工程指示 / 要求簡箋(E.I.)

工程指示編號：EI / 2612 / 20

工程編號：J - 852

工程名稱：亞皆老街中電

名稱	鐵通加工圖	制圖	Jason	2020.10.20	修改	A
材料	70x70x5mm 厚鋁通	復核	-	-	日期	2020.12.11
顏色	熱浸鋅	批准			圖號	J852-IW-MS1-01

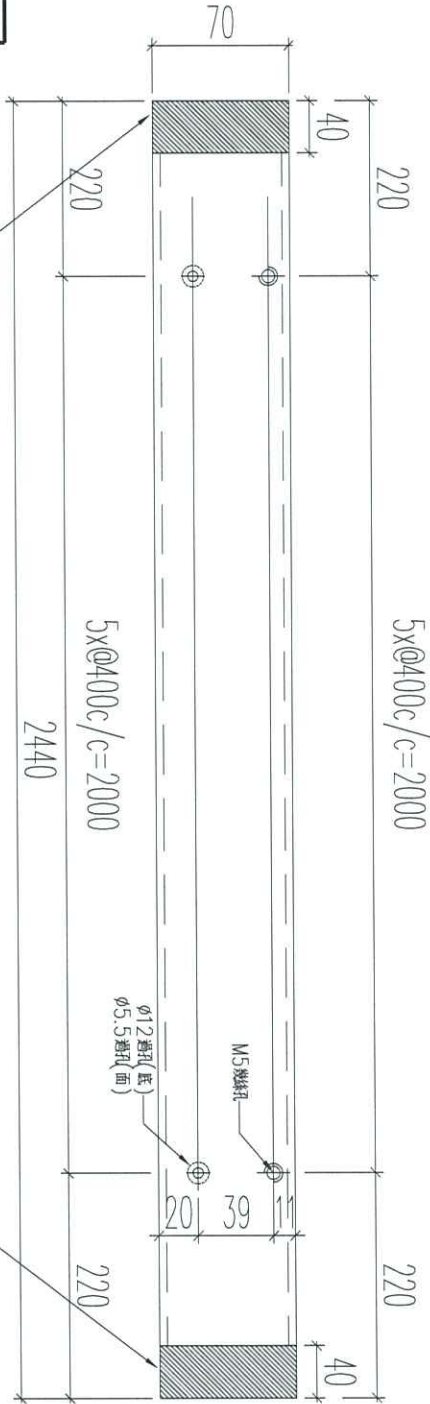
因設計改善，請把已到廠鐵件切除 40mm。

此位40mm 切除

此位40mm 切除

因設計問題，現需將已生產的此樣辦鐵通按上述改圖切短，切短后總長尺寸為2360mm
